【解説版】

大飯原発の「安全審査」開始を撤回し、規制委員会の責任で活断層調査を行うよう求める申し入れ

(図1) 第5回規制委大飯原発の断層調査・有識者・評価会合での渡辺委員の資料より

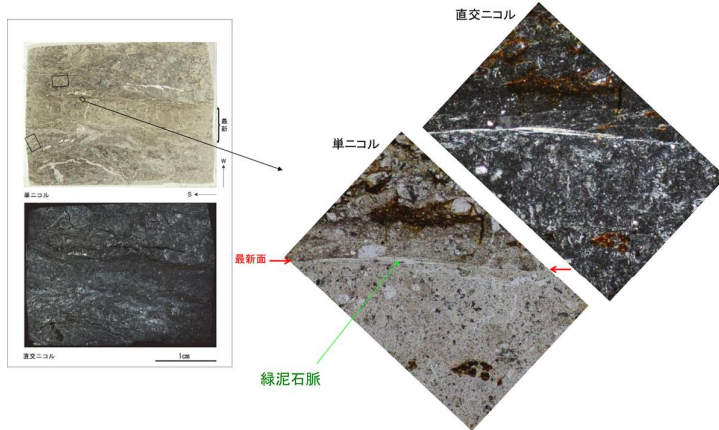
渡辺満久委員は8月19日の第5回評価会合で、「山頂トレンチは、非常に硬い岩盤の間に手で掘れるような(軟弱な)破砕帯がある。これは地表部を見ていたわけではな

く、もとの山を10mないしは20m削った岩盤の中を見ている」(20p・図1)と指摘。したがって、破砕帯の上の地層は廃棄され

ているため、上部の地層を切っているのかどうか、また、「地質構造学的に活動時期を特定することはできない。」(21p)(渡辺委員)

新世以降の活動はないと言っているわけではなく、これもその証拠の一つ(30p)と述べ、自ら証拠不十分を認めた。したがって、新基準にしたがい安全側に判断し、「将来活動する可能性のある断層等」と評価すべきである。

(図2) 第6回同評価会合の資料(現調7-1 45P)

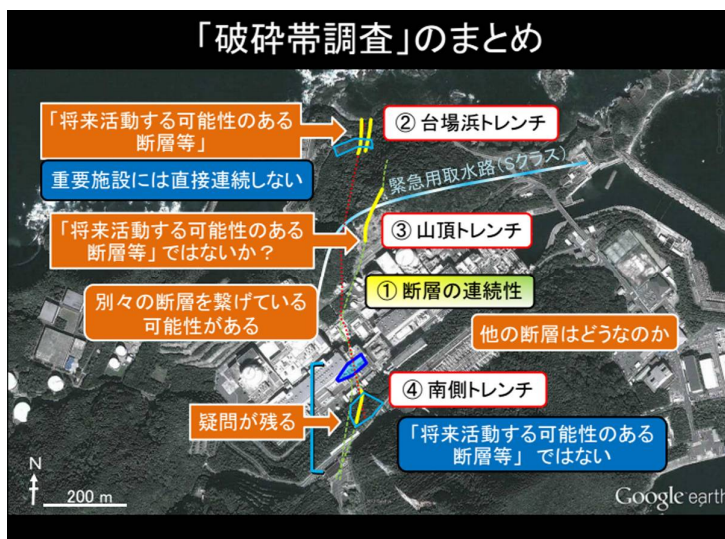
また、渡辺満久委員は9月2日の第6回評価会合で、「山頂付近」(山頂トレンチ)F-6破砕帯の薄片観察結果『大飯・現調7-1の45ページ』で、「最新面には緑泥石(の結晶が脈状に充填しており、その結晶は破碎されていない。周辺の破砕部の割れ目にも緑泥石脈が発達しており、破碎されていない=図2)は、言葉で「破碎されていない」とは書いてあるが、そういうデー

夕はここにはないのか」と疑問を呈した。これについて、重松紀生委員も、「これは緑泥石が非常に滑りやすい方向に並んでいることを示している。これが動け

ば、条線なり何らかの痕跡は残す。山頂トレンチのところでは条線を観察したとき、八以降の(活動時期に)八-1、八-2とあって、それ以降の条線は特についていないので、それを考えれば、それ以降に何か活動があったというふうには考えにくい。ただ、これだけをもって、これ以降に動いていないというのはどうかと思う(30p)と疑問を呈した。これに対し関電は、「おっしゃるとおり、これだけで後期更新世以降の活動はないと言っているわけではなく、これもその証拠の一つ(30p)と述べ、自ら証拠不十分を認めた。したがって、新基準にしたがい安全側に判断し、「将来活動する可能性のある断層等」と評価すべきである。

図3 第5回同評価会合の渡辺委員の資料より

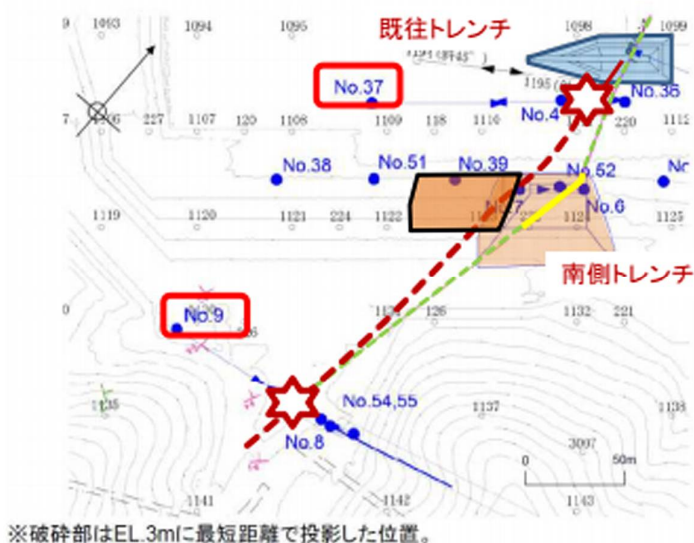
重松紀生委員は第5回評価会合で、「No37 ボーリング試掘坑や No37-2 同の破碎帯幅を

見ると 30cm あり、幅と長さの関係から考えると、100m 以上続くのではないかと No 37-2 がそのままの走向で延びてくると、南トレンチ部分を外している可能性もある」(13p)と指摘した。また、廣内大助委員は同会合で、No37 ボーリングの破碎帯は、「西傾斜の顕著なもの、本当に連続しないのか(17p)」、「最大の疑問は、F-6 が曲がったところから延びて、それが No 37 に続くのではないかと疑問である」(18p)と述べた。渡辺満久委員も同会合で、「南トレンチの西側付近 (No51 と No39 の間) まで掘る必要がある。疑問が残った」(23p)と重ねて指摘し、関電に掘削を求めた。

4 人の委員の内、3 人の委員までが、山頂トレンチと南トレンチの破碎帯がどのようにして F-6 とつながるのかの疑問を呈し、認識は一致していない。F-6 との連続性がはっきりしないのに、「F-6 は活断層ではない」との根拠にはならない。
